Avis délibéré de l'autorité environnementale sur le projet de creusement de deux darses sur l'esplanade du J4 à Marseille

n°Ae: 2010-69

Avis établi lors de la séance du 23 mars 2011 - n° d'enregistrement : 007554 - 01

Figure 1: Projet d'aménagement des darses sur l'esplanade du J 4

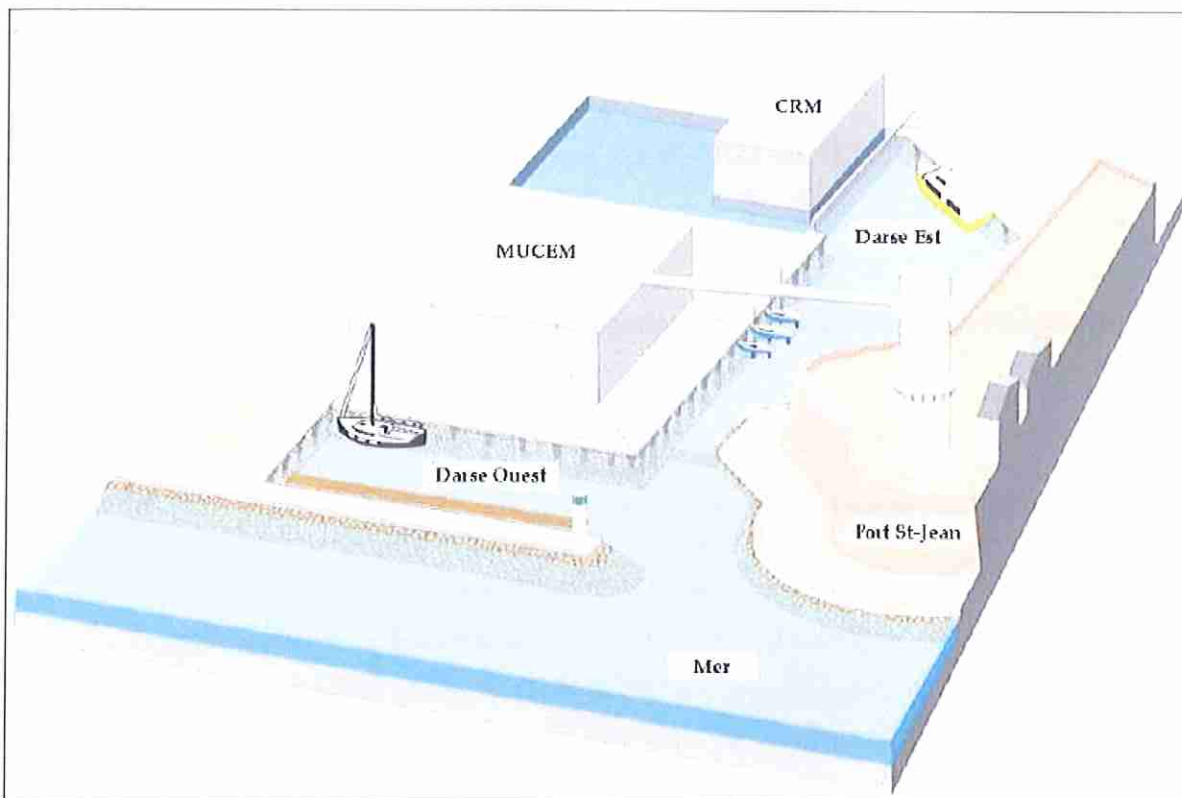
Après réalisation des travaux, le Fort Saint Jean et la promenade qui l'entoure seront isolés de l'esplanade du J4. D'après les croquis figurant dans le dossier, une passerelle assurera la liaison du MUCEM au rempart du fort et un croquis (fig.112, page 265) montre une liaison entre l'esplanade du J4 et la promenade. L'Ae considère qu'il est important pour le public de connaître l'accessibilité des espaces qui lui seront restitués après la réalisation du projet; elle recommande donc au maître d'ouvrage de préciser quels seront les espaces libres d'accès et les conditions de circulation prévues sur ces passerelles et l'esplanade (ainsi une clôture sera-t-elle installée entre l'esplanade et la place basse de la Major ?).

De telles précisions permettraient également de vérifier si l'espace piéton est suffisamment large et éloigné de la voirie en bout de darse Est. L'Ae recommande aussi de préciser le traitement de ces espaces extérieurs et les modalités de leur éclairage.

Enfin, il est prévu qu'un batardeau sépare le bassin propre au Centre régional de la Méditerranée de la darse Est; l'Ae estime nécessaire que des précisions sur son fonctionnement soient apportées pour la bonne compréhension du projet (renouvellement de l'eau, passage de bateaux...).
